KESKI-SUOMEN ELY- KESKUKSEN LAUSUNTO 8.4.2019 KARSTULAN ITÄISTEN JA LÄNTISTEN
VESISTÖJEN RANTAOSAYLEISKAAVA-EHDOTUKSESTA

FINGRID OYJ:N LAUSUNTO 5.4.2019 KARSTULAN ITÄISTEN JA LÄNTISTEN VESISTÖJEN RANTAOSAYLEISKAARVAEHDOTUKSESTA

Kaakkoisosan osa-alue
Ylin ja Päällin

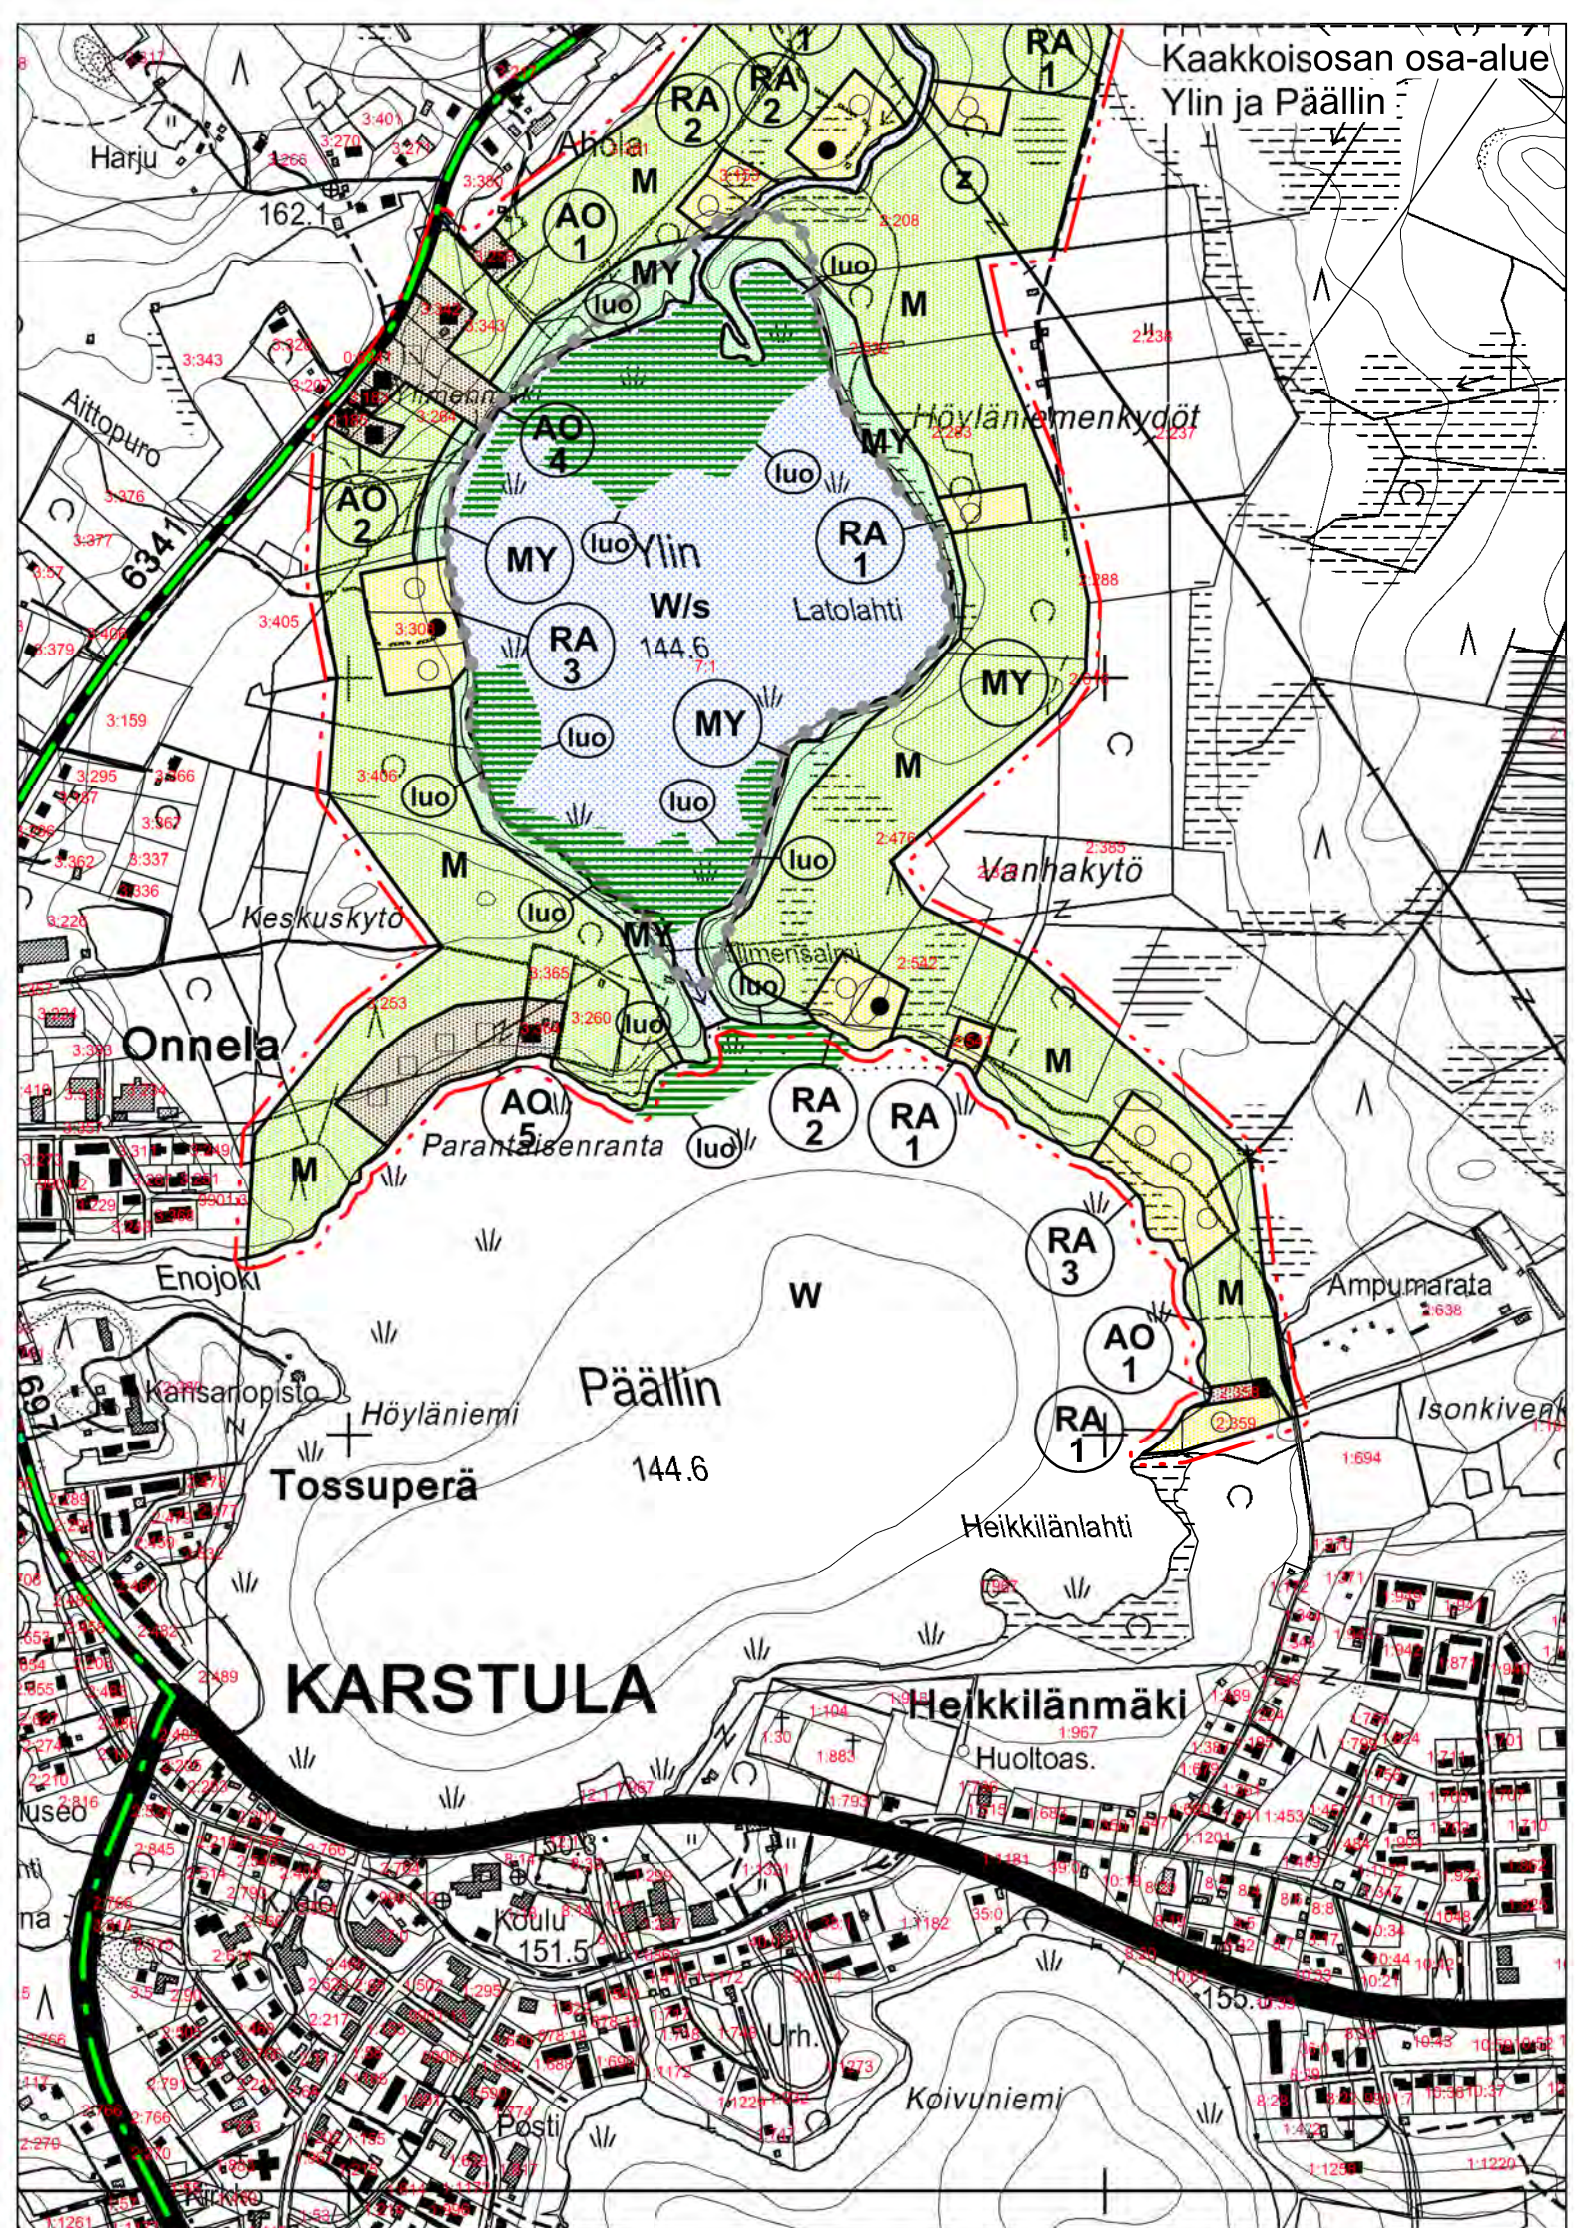
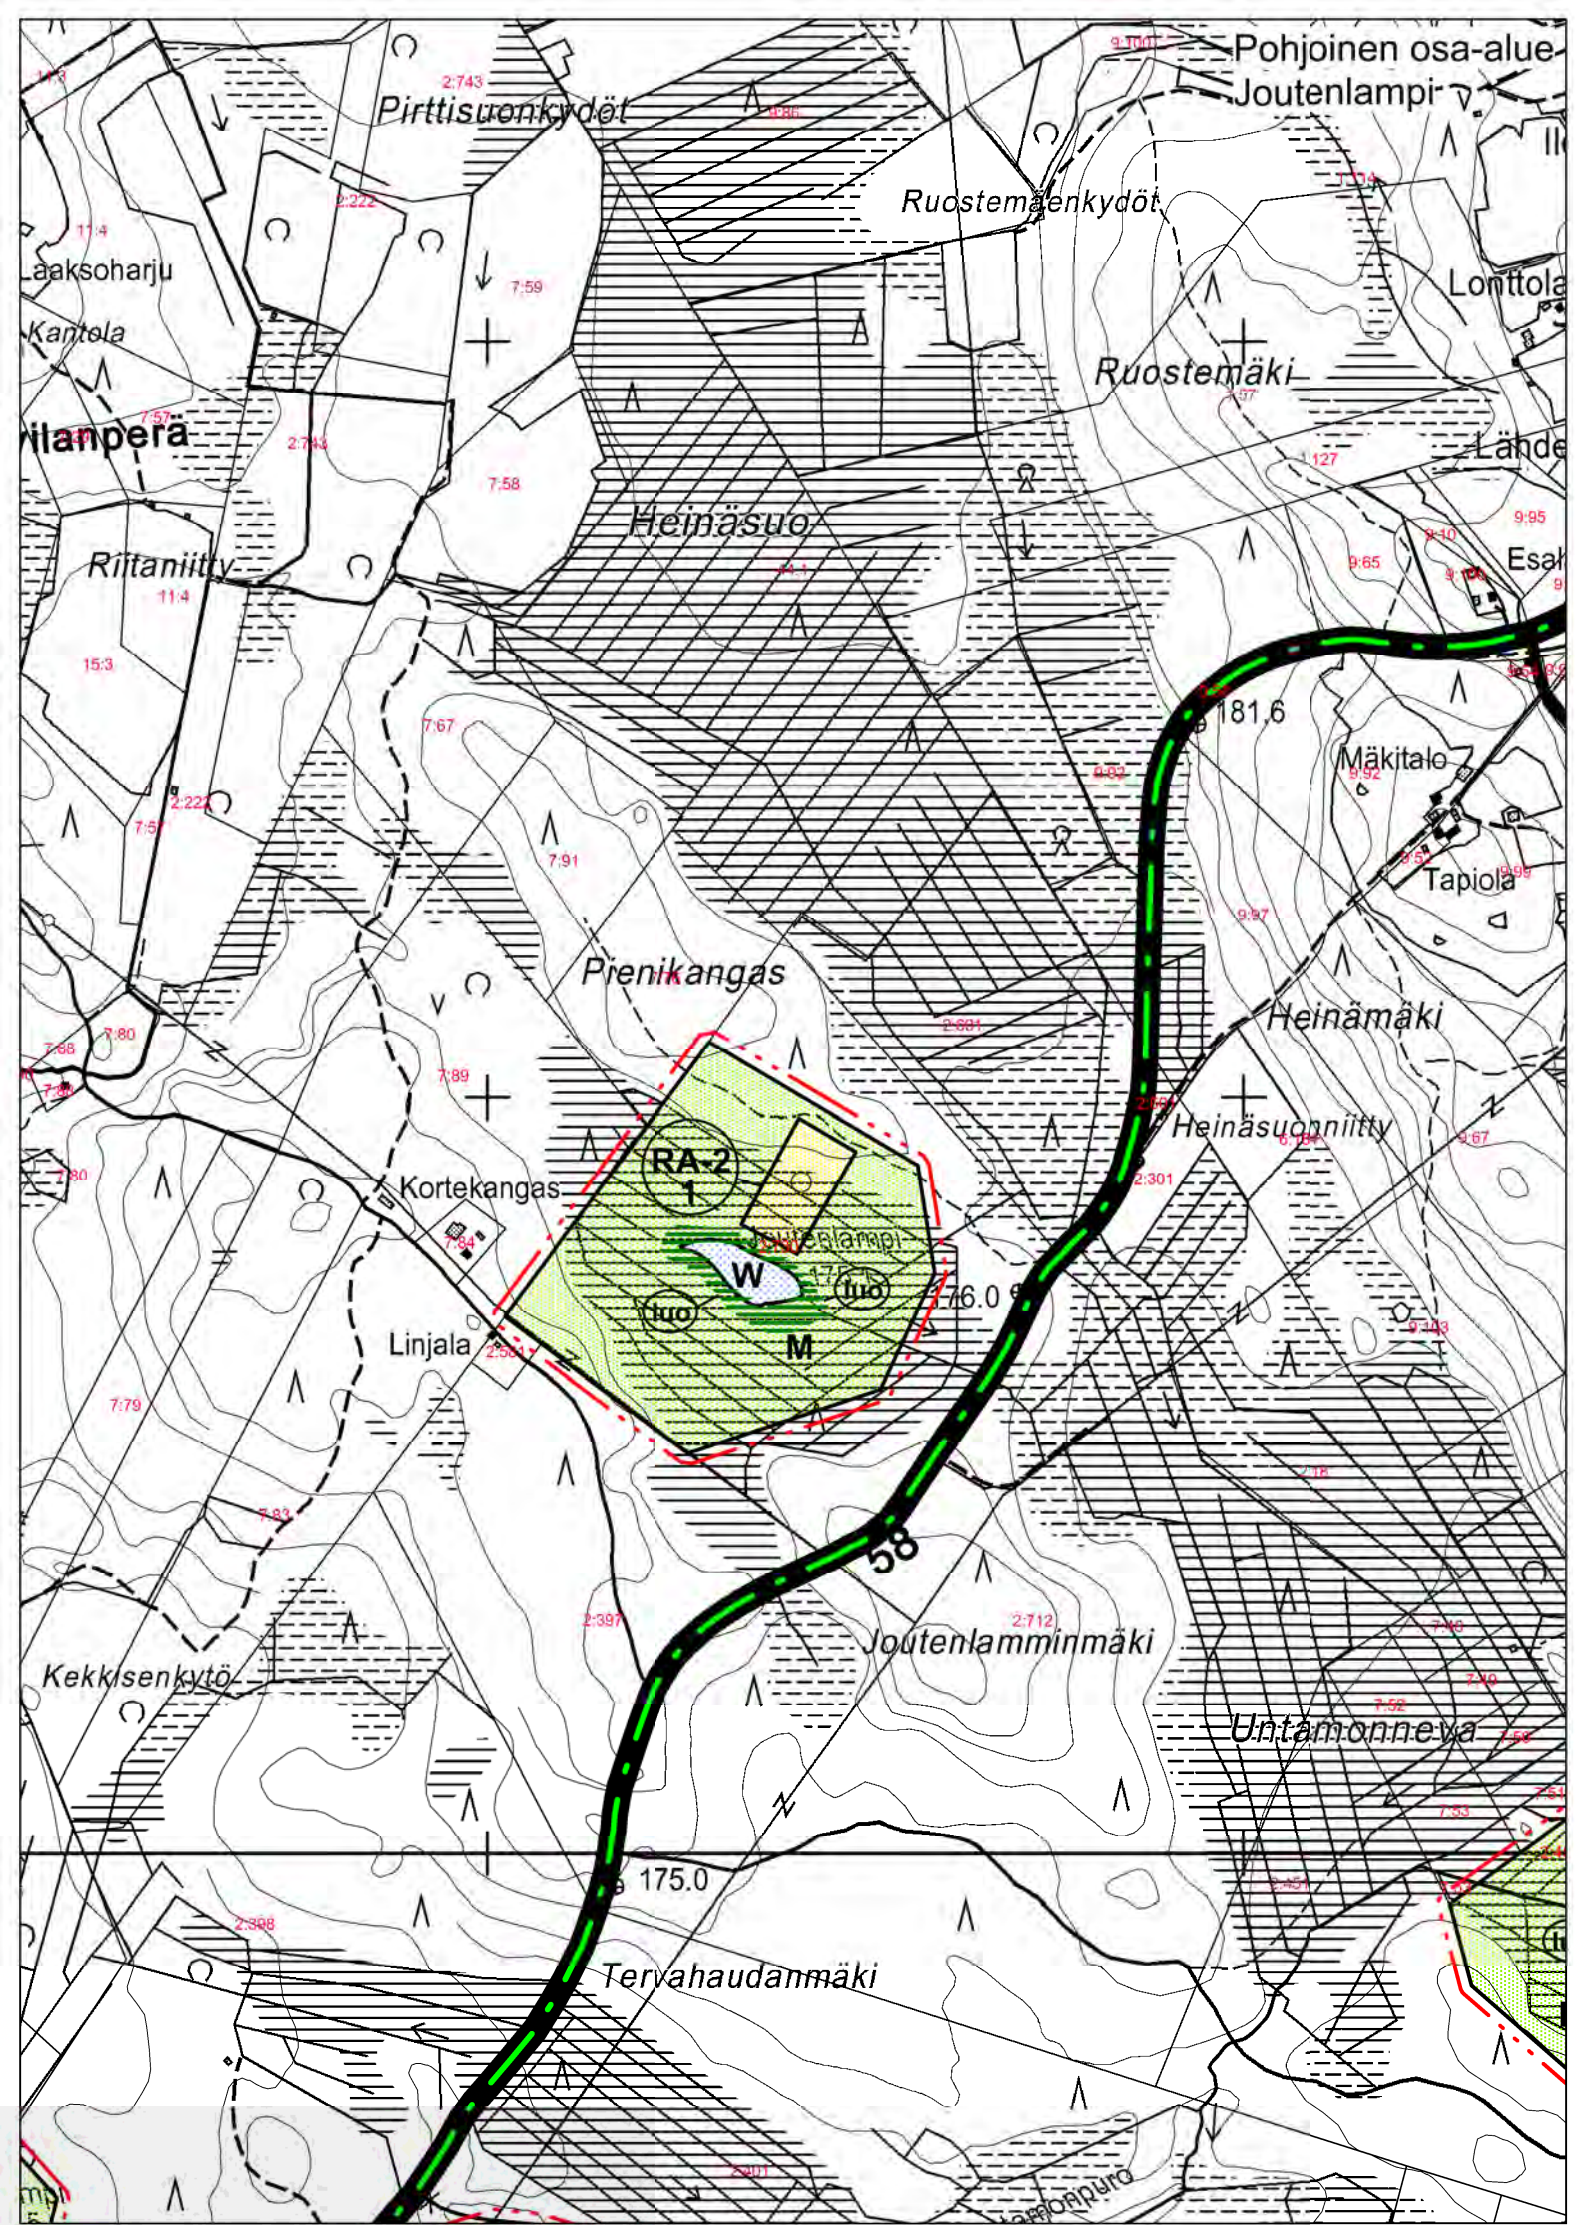
Ylin-järvelle osoitettujen rakennuspaikkojen osalta tulee ottaa huomioon Natura-arvioinnissa ja arvioinnista annetussa ELY-keskuksen lausunnossa esitetty eli RA-alueet tulee osoittaa sellaisessa laajuudessa, että rakennusoikeuden sijoittaminen alueelle on mahdollista aiheuttamatta merkittävää luonnonarvojen heikentämistä, joka on luonnonsuojelulain 64 a §:n mukaisesti kiellettyä. Tämä koskee erityisesti järven itäosaan sijoittuvaa rakennuspaikkaa.

Tilalle 226-402-2-283 kaavaehdotuksessa osoitettu uusi omarantainen lomarakennuspaikka (RA) siirretään takamaastoon siten, että kaavan luontoselvityksessä ko. rannanosalle rajattu luonnonympäristöltään arvokas ranta-kaistale jää rakentamisalueen ulkopuolelle. Rakennuspaikan ja rannan välinen maakaistale osoitetaan maa- ja metsätalousvaltaiseksi alueeksi, jolla on erityisiä ympäristöarvoja (MY).

ELYN LAUSUNTO
Vastinginjärvi, Pienipuoli

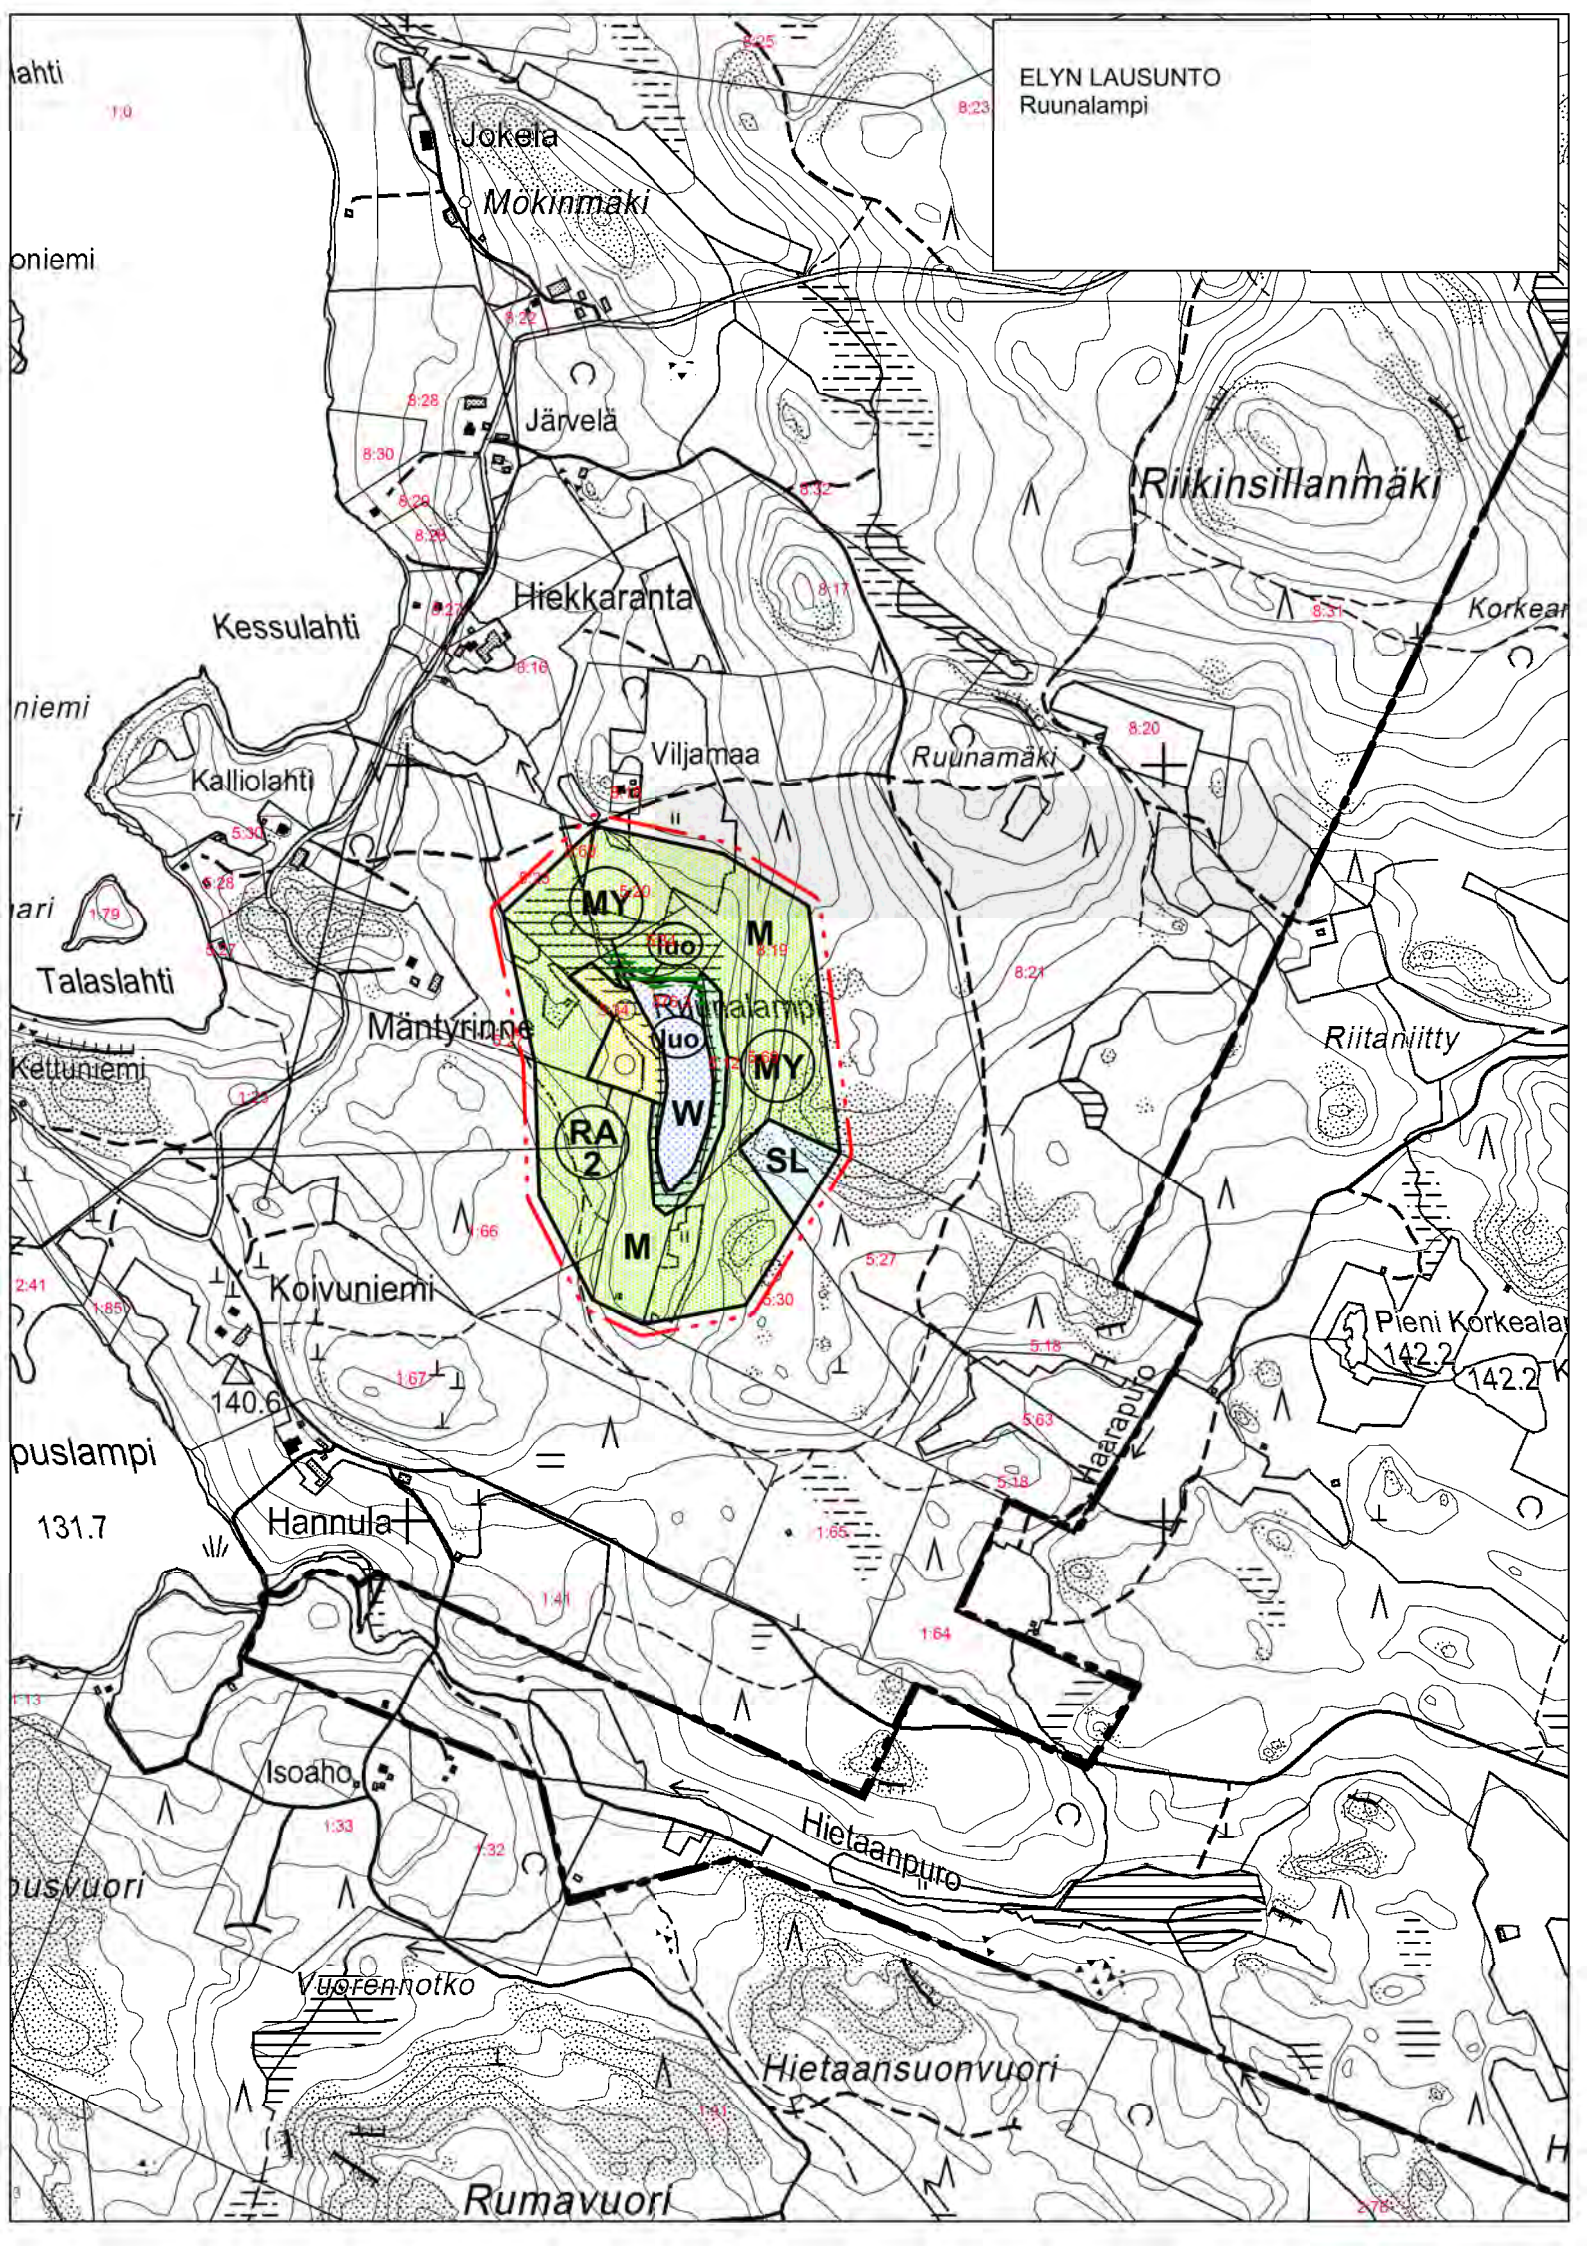
Vastinginjärven alueelle kohdistuvan kaavaratkaisun osalta ELY-keskus muistuttaa, että järven itäosa on osoitettu Keski-Suomen maakuntakaavassa S-merkinnällä. Maakuntakaavan mukaan alue on linnustollisesti arvokas. Kaavaraukseen liittyvän suojelumääräyksen mukaan alueella ei saa ryhtyä sellaisiin toimenpiteisiin, jotka saattavat vaarantaa alueen suojeluarvoja. Vesialue tulisi tästä syystä merkitä omalla W- merkinnällä, jossa on viitattu edelliseen suojelumääräykseen. ELY- keskuksen näkemyksen mukaan esimerkiksi kyseiselle alueelle suunniteltujen ruoppaus-, niitto- yms. vesistöiden osalta tulee tehdä ELY- keskukselle ilmoitus. Ilmoituksen pohjalta on mm. mahdollista arvioida vesilain mukaisen luvan tarvetta.

Vastinginjärven itäpuolen (ns. Pienipuoli) vesialueelle kaavaehdotuksessa osoitettu aluevarausmerkintä W (Vesialue) muutetaan W/s-1- merkinnäksi (Vesialue, joka on linnustollisesti arvokas). Kaavalla määrätään, että W/s-1- alueen käytössä ja alueella suoritettavissa toimenpiteissä tulee huomioida alueen linnustollisten arvojen säilyminen ja turvaaminen. Alueeseen rajoitettujen rakennuspaikkojen rakentamaton rannanosa tulee säilyttää luonnon-tilaisena. Lisäksi määrätään, että alueelle suunniteltavista ruoppaus-, niitto- yms. vesistöistä tulee pyytää ELY- keskuksen lausunto.
